CONCOURS D'ARCHITECTURE POUR LA RÉALISATION DU RESTOROUTE DE MARTIGNY

Rapport du jury

MARTIGNY, JUILLET 1989

Projet n. 28

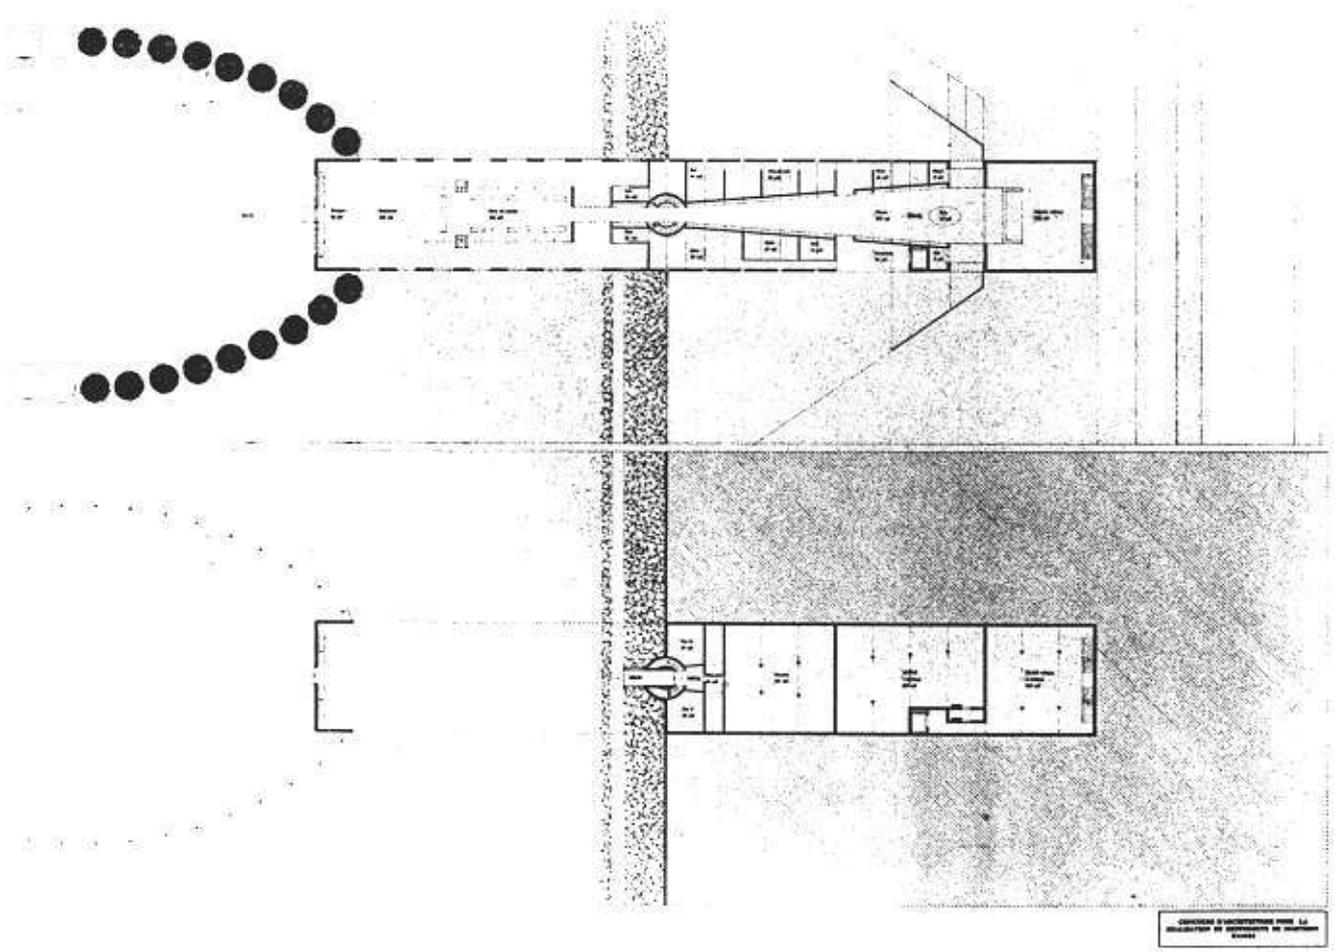
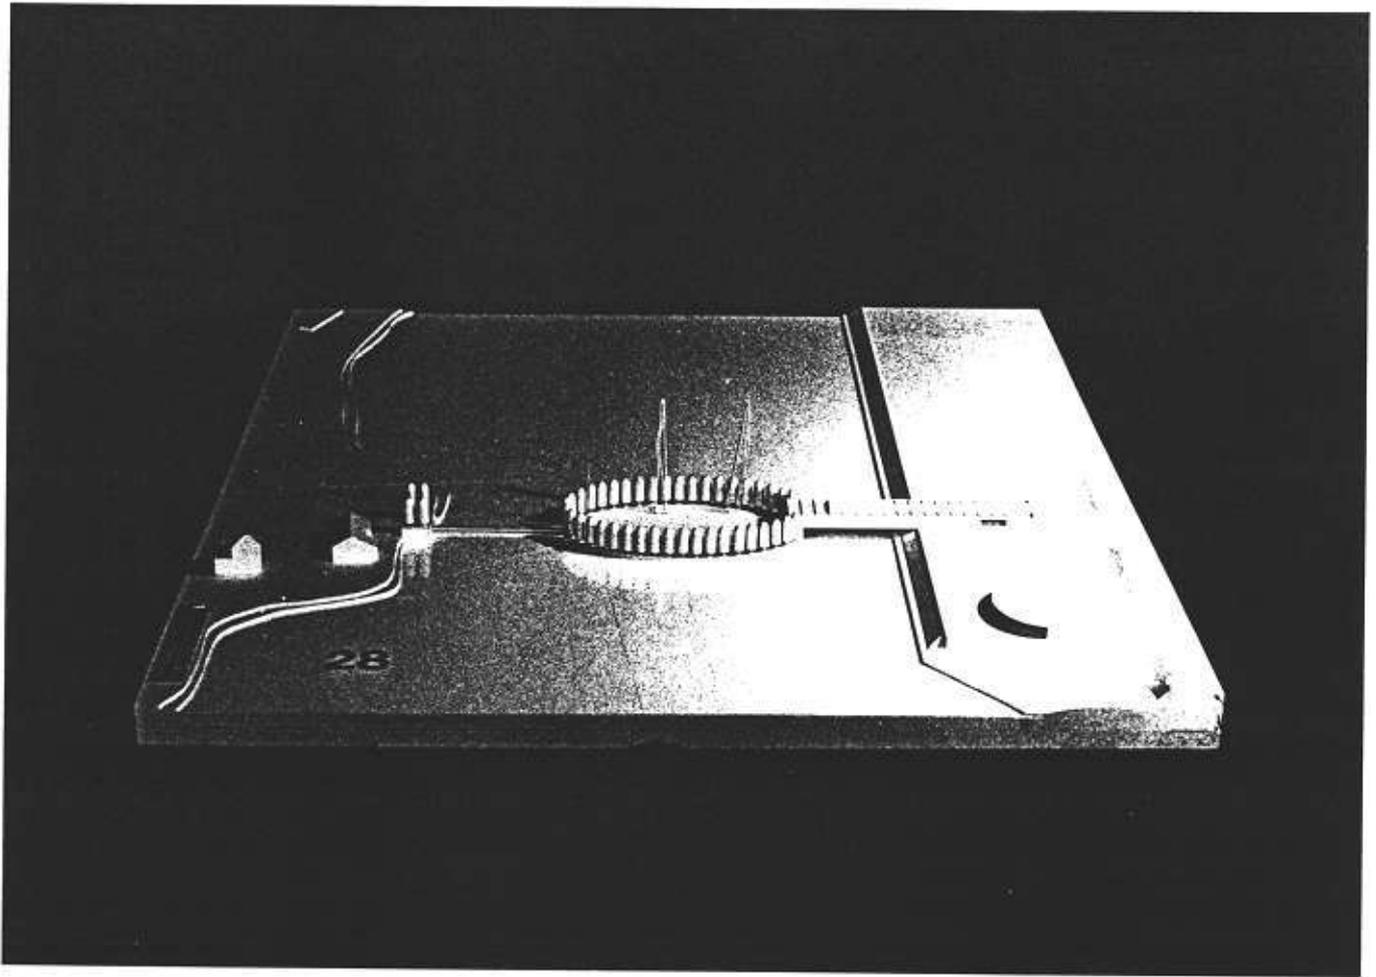
Le projet propose une structuration claire et forte du site au moyen d'un nouveau quai parallèle à l'autoroute, délimitant l'aire des parkings, et en concentrant le programme du restoroute dans un bâtiment-pont perpendiculaire qui aboutit dans une "île" de forme elliptique. Bien que très claire, la proposition est affaiblie par la dureté du nouveau quai qui nie les anciennes rives et le caractère "casuel" des lacs. La circulation générale est malcommode : en particulier, la position isolée de la station-service au sud oblige les utilisateurs du restoroute à retourner en arrière pour se parquer. Le parking des voitures est trop allongé, au détriment des parcours des piétons.

L'organisation intérieure du restoroute est intéressante : depuis le forum, on accède d'un côté au "marché valaisan", et de l'autre dans une "galerie" en coin qui conduit au restaurant. Le rétrécissement de l'espace apparaît toutefois arbitraire, et peu invitant à entrer dans le restaurant. La disposition du restaurant est intéressante, et son orientation très bonne sur les deux vues - au nord et au sud - les plus significatives.

Dans l'ensemble, le projet présente une grande qualité d'unité et de compacité. L'idée du pont est significative, mais mal utilisée pour passer d'une rive à l'autre : la traversée ne peut se faire qu'à travers le restaurant, interdisant tout parcours public, ce qui apparaît excessif dans le contexte du petit lac.
